EXPOSIÇÃO DE MOTIVOS PARA O AUTO DE INFRAÇÃO Nº 001/2019-AGR-SFE

Agente: Enel Distribuição Goiás (Enel GO).

Órgão Fiscalizador: Agência Goiana de Regulação, Controle e Fiscalização de Serviços Públicos (AGR).

Termo de Notificação nº: 1001/2018-AGR-SFE.

Figura 01 – Representação georreferenciada do alimentador 5002004.

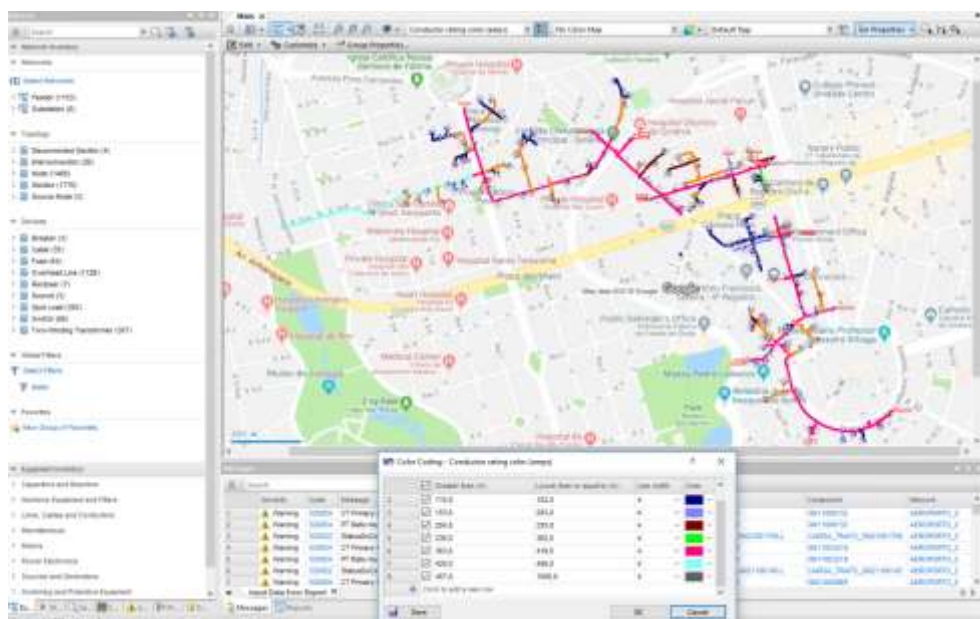
Observou-se também uma inconsistência na informação da corrente nominal do alimentador 5002004. Uma rápida inspeção visual na Figura 01 mostra que o tronco do alimentador é constituído principalmente de cabos 336 MCM e 150mm² (cores azul e rosa), os quais possuem capacidade de condução de 419 e 456 A, respectivamente. Logo, como critério restritivo, considerou-se 419A como corrente máxima do alimentador 5002004.

Portanto, conclui-se que os cinco alimentadores citados na Tabela 6.3 não possuem carregamentos acima de 10 0%, o que, de acordo com as políticas da Enel Distribuição Goiás, não gera a necessidade de alocação de uma obra para melhorar os níveis de carregamento.

24. Em análise a manifestação apresentada, esta Gerência acata os argumentos para o alimentador 5002004. Para os outros quatro alimentadores relacionados na Tabela 6.3, falta a comprovação documental de que as sobrecargas informadas pela Distribuidora, em resposta ao Ofício 799/2018 SEI-AGR, realmente não existem e não necessitam de obras. Assim fica confirmada a Não Conformidade **NC.03** para os alimentadores 5004101, 5004095, 5001929 e 5005354, que representam o percentual de 0,364%, referente ao número de consumidores afetados (10.833) para o total de consumidores (2.976.971, conforme consta da CT.02 do RF 1001/2018 AGR-SFE), devendo a Distribuidora ser apenada pela irregularidade constatada com multa do Grupo III, de acordo com o inciso III do artigo 6º da Resolução Normativa nº 63/2004.

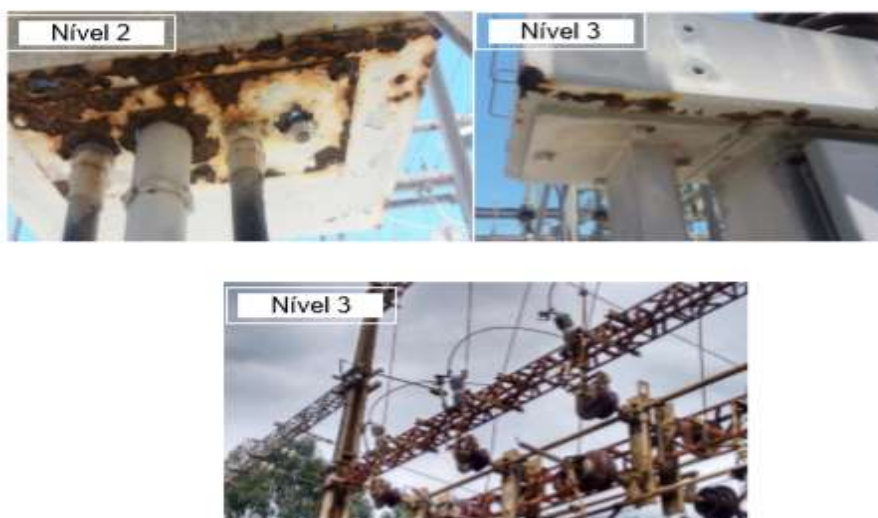
Neste ponto também temos a esclarecer que, a oxidação das treliças dos barramentos de 13,8 e 34,5 kV foram classificadas como Nível 3 por apresentarem uma oxidação superficial, sem perda de material, e conforme recomendação do Manual de Criticidade sua correção deve ser programada para um período oportuno.

Figura 93.a – SE Palmelo (foto 48.2 RF)

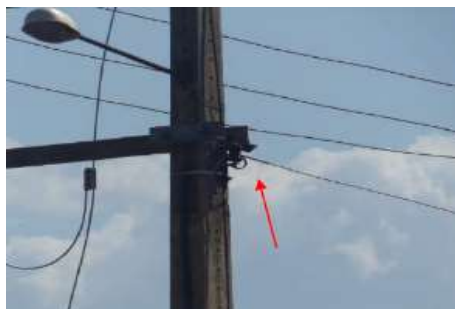
Ressaltamos que na manifestação ao TN 008/2006-AGR, por meio da carta DT-2477/06, de 22 de agosto de 2006, a Distribuidora informou que não mais utilizaria a conexão do neutro do ramal externo à malha da subestação por ter adotado outras medidas para melhorar o aterramento das malhas das subestações de 34,5 kV.

Figura 95 – Print da tela do SGT-MAN-LT

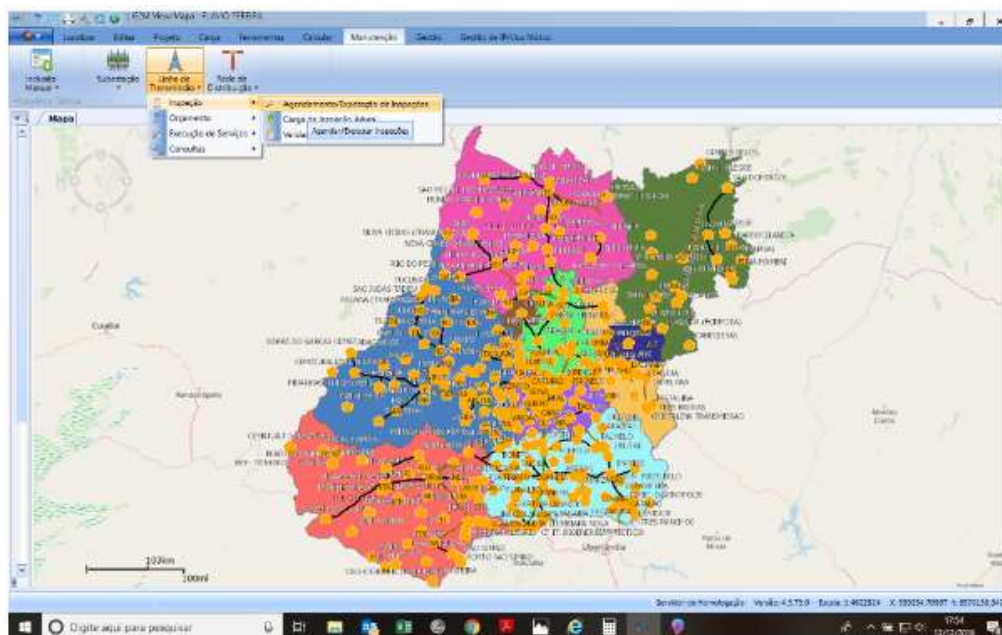
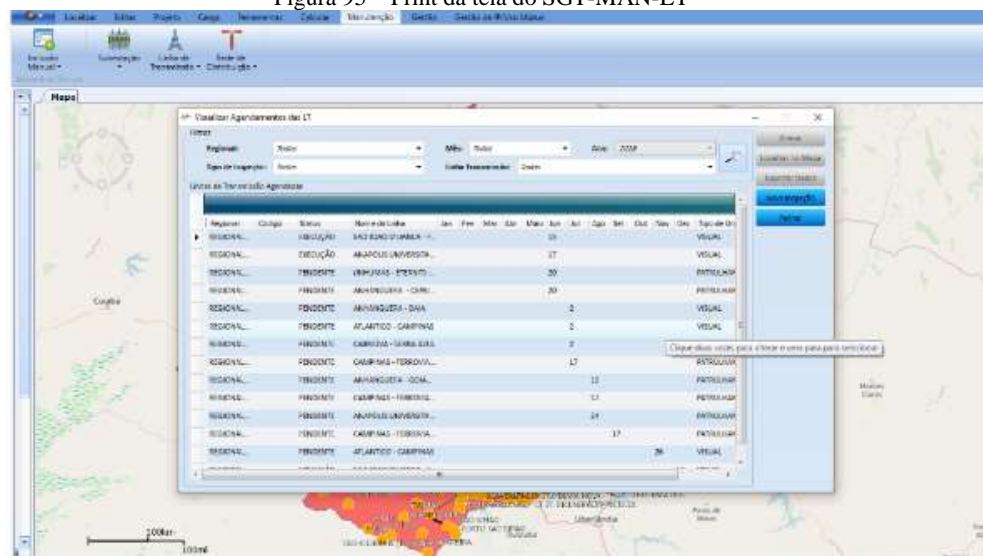
Além disso, a EDG iniciou em 2018 o desenvolvimento de um novo software denominado SGT-MAN_LT, que irá permitir o controle integrado tanto das ações de manutenção preventiva, correção de anomalias, monitoramento da qualidade da inspeção, fiscalização dos serviços executados entre outras funcionalidades, garantindo uma melhor interface e controle de prazos. A entrada em produção desse software, totalmente desenvolvido de forma interna, encontra-se na fase de testes funcionais de campo, e sua entrada em produção de forma completa está previsão para primeiro semestre de 2019.

As Figuras 95 e 96 abaixo mostram as telas principais de navegação do SGT-MAN-LT na fase de testes funcionais.

132. Após a análise da manifestação apresentada pela Distribuidora, a fiscalização comprovou que a Distribuidora ainda não dispõe de Sistema de Gestão da Manutenção Informatizado para disparos das ações de manutenção nas linhas de distribuição de alta tensão. Apesar da Distribuidora informar que utiliza o módulo PM do SAP no controle do plano de manutenção das linhas de distribuição de alta tensão, e que a partir do primeiro semestre de 2019 entra em produção o novo software que irá permitir o controle eletrônico dos prazos de manutenção da alta tensão, ressalta-se que esta não conformidade já havia sido registrada no Relatório de Fiscalização RF 008/2014-AGR. Assim, fica mantida a Não Conformidade **NC.35** com abrangência de 100%, devendo a Distribuidora ser apenas com multa do Grupo I, de acordo com o inciso XV do artigo 6º da Resolução nº 63/2004.
